# ALPS処理水希釈放出設備及び関連施設の新設について

2022年2月15日

## ALPS処理水の海洋放出設備の申請内容等に係る主要な論点※

※：ALPS処理水審査会合（第3回）資料1-2

### 3.2 評価に使用する海水濃度について

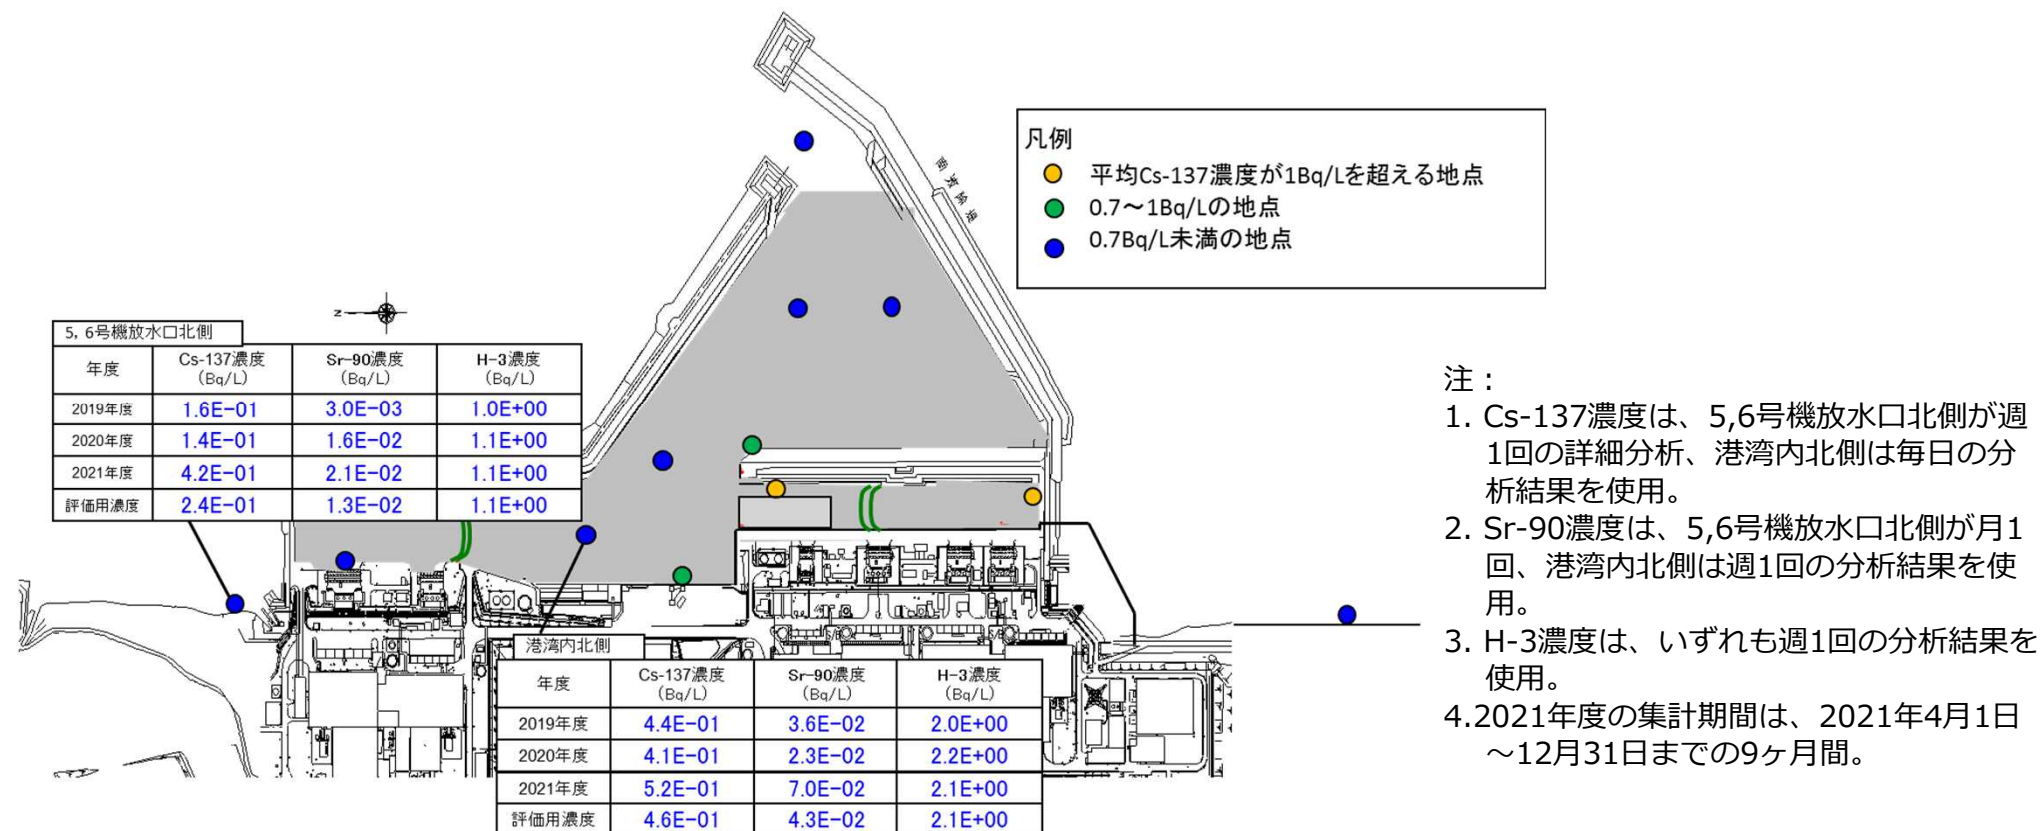
- 取水側の海水中の放射性物質濃度を含めた水質の確認結果を示すこと。

- 取水する海水の濃度としては、港湾外取水が5,6号機放水口北側、港湾内取水が港湾内北側のモニタリング結果（2019年度から約3年間）から下表の通り設定した。
- 対象核種は、Cs-137、Sr-90、H-3（Cs-137、Sr-90は、子孫核種Ba-137とY-90が同じ濃度で含まれるものとした）とした。
- なお、港湾内外で検出下限値が異なる（港湾内の方が高い）ため、港湾内北側のCs-137、H-3は過大評価となっている可能性が高いものの、5,6号機放水口北側の方が低濃度であることは変わらない。

仕切堤位置図

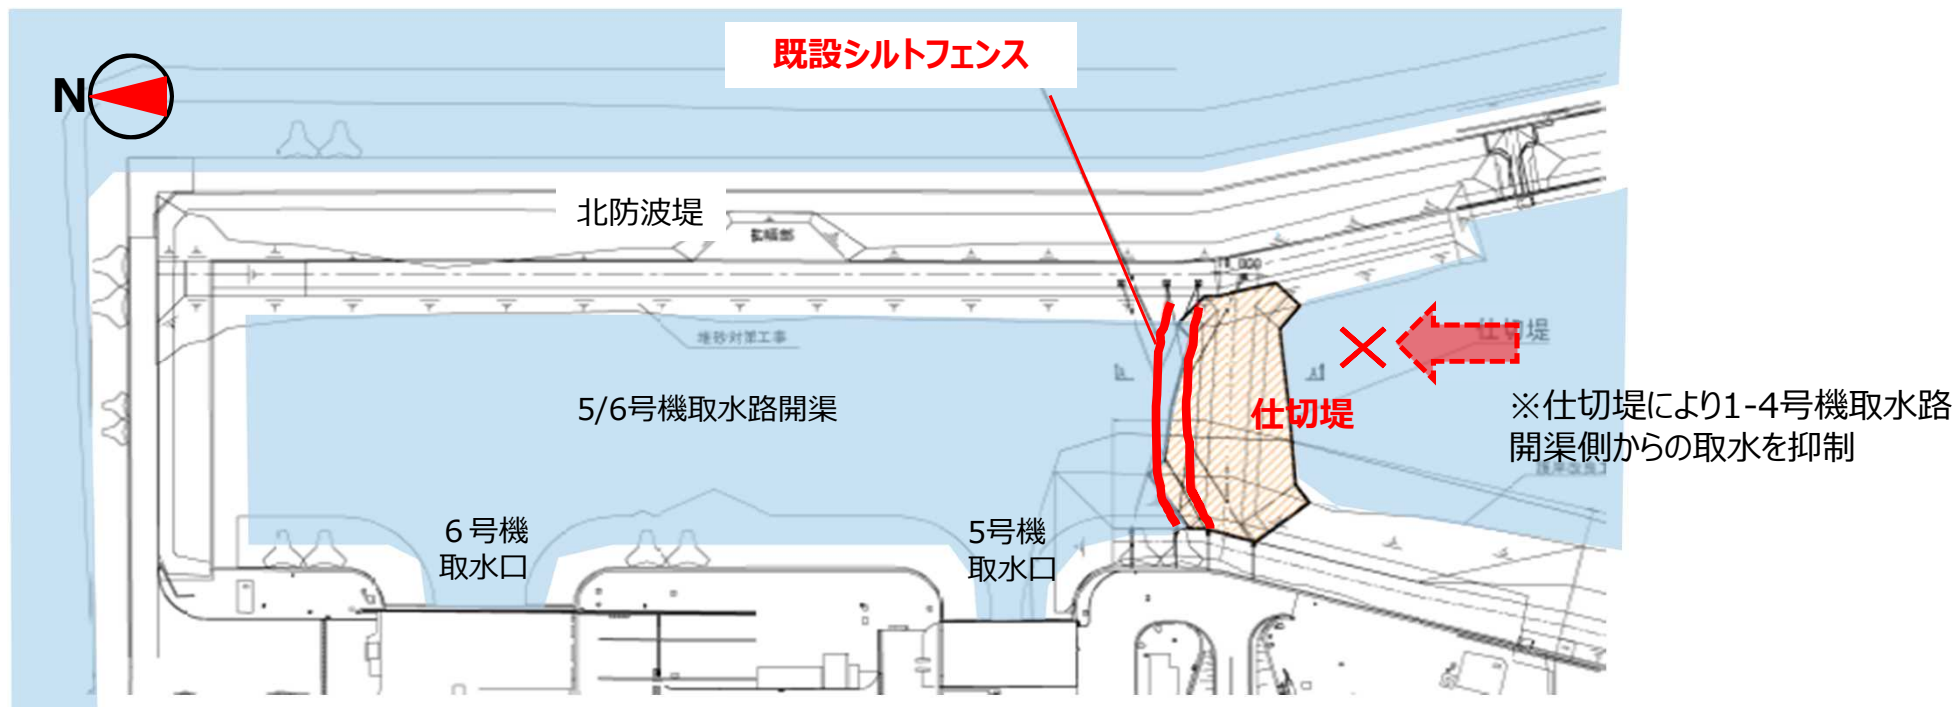
- 取水設備、海底トンネル等の放水関係の説明の際には、仕切提の考え方や海水取水箇所への移行率の考え方を示すこと。

- 今後、希釈用の海水を5号機取水口から継続的に取水することで、放射性物質濃度が比較的高い1-4号機側の海水および海底土の影響が想定されるため、希釈用の海水放射性物質濃度が上昇するリスクがある。
- そのため、仕切堤の構築により1-4号機取水路開渠側からの取水を抑制する。

放水設備概念図

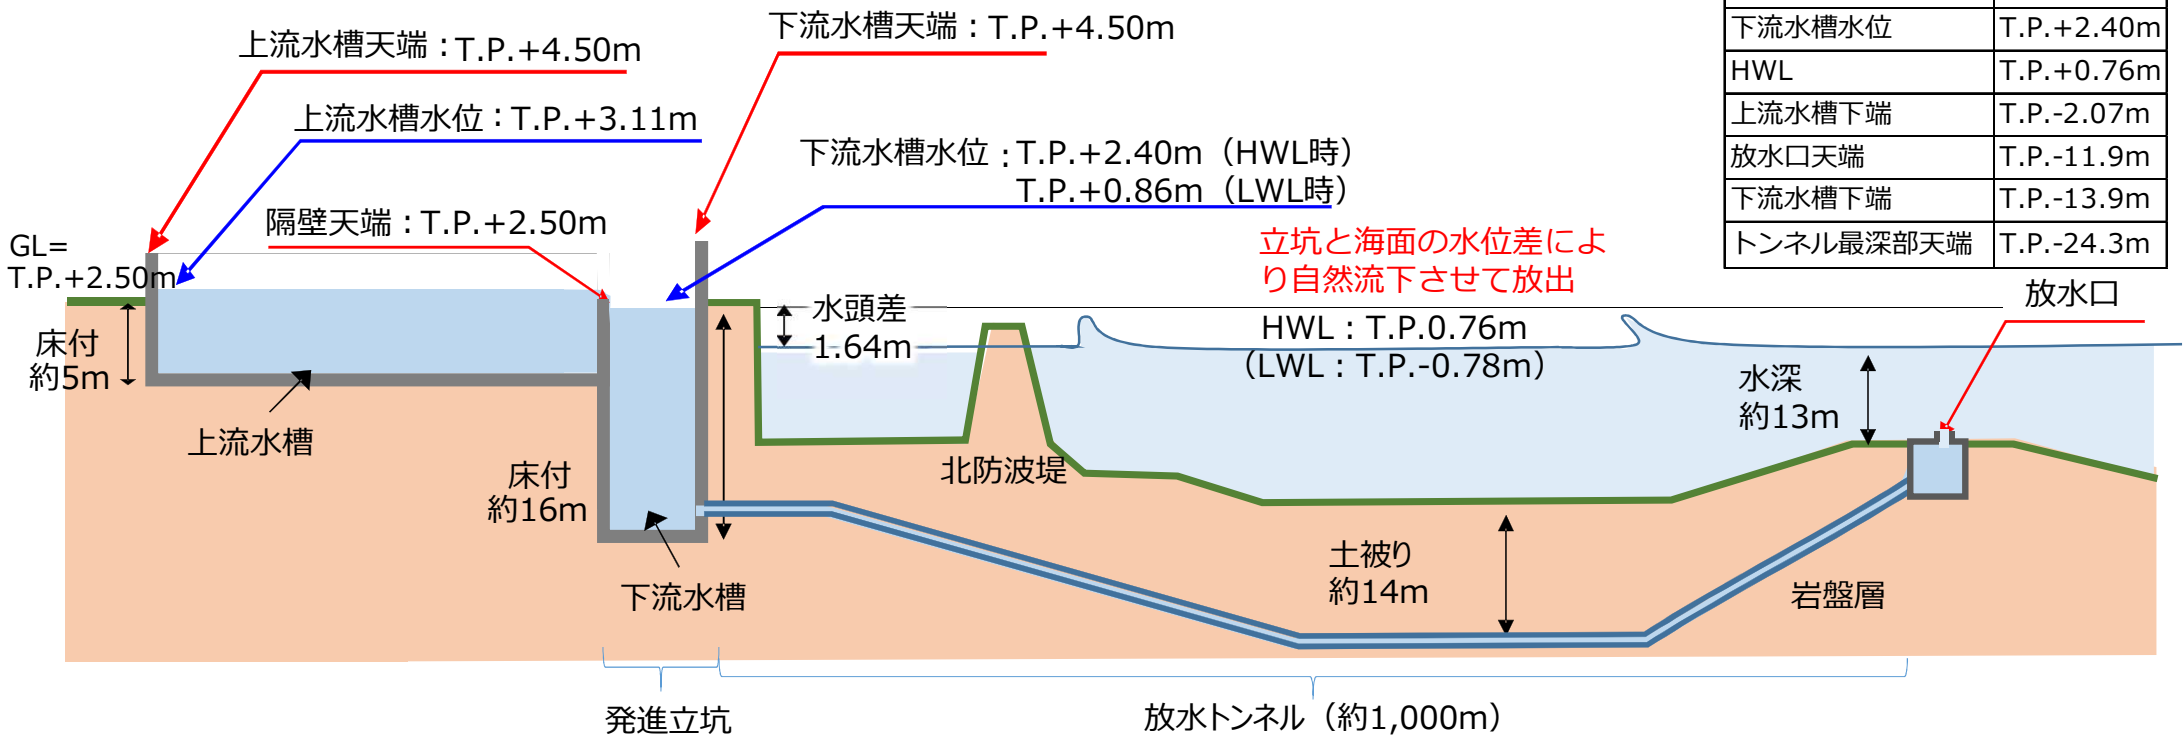
- 全体の配置や高低差等の関係で、立坑内の海水が逆流等を考慮しても確実に1キロ先の放出口から排出されることを示すこと。

- 放水立坑 (下流水槽) において大気開放することで、管内圧力を低減させる。
- 放水立坑 (下流水槽) は、放水トンネル、放水口を通して外洋の潮位と連動する構造となるが、海水移送ポンプ3台 (51万m<sup>3</sup>/日=6m<sup>3</sup>/s) の条件下においても、放水立坑 (下流水槽) と海面の水頭差 (約1.6m : 放水立坑 (下流水槽) ~放水口の損失合計) により、自然流下可能であることを確認した。

### 審査会合第8回の指摘事項に対する回答

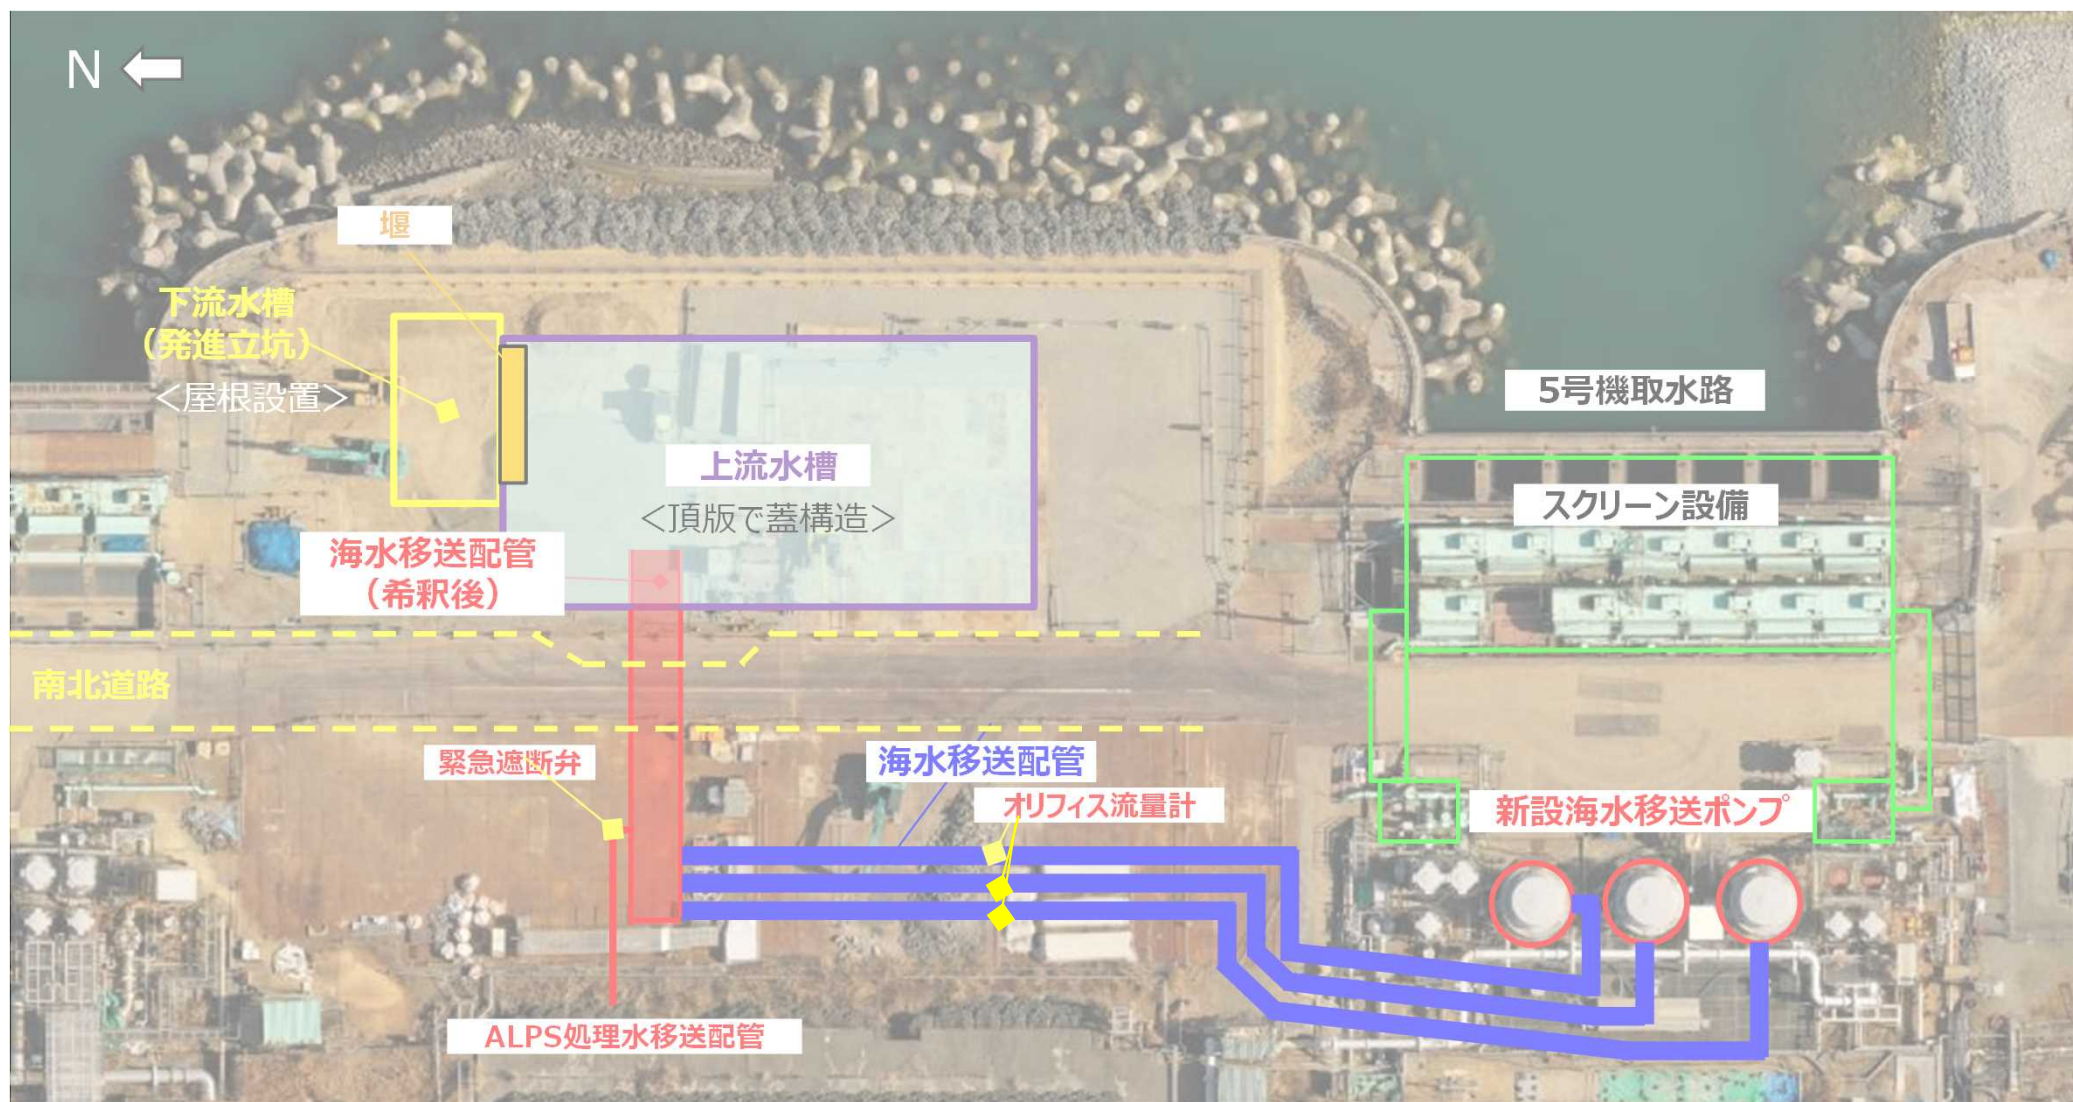
- 放水立坑の構造確定のメリットとして、自然災害対策を挙げているが、被災リスク低下（浸水はするが、直接の波力を緩和）に関して、実際の配置図で説明すること。
- 放水立坑（下流水槽）について、せん断補強筋を配筋することで耐力を確保すると説明しているが、計算内容について説明すること。
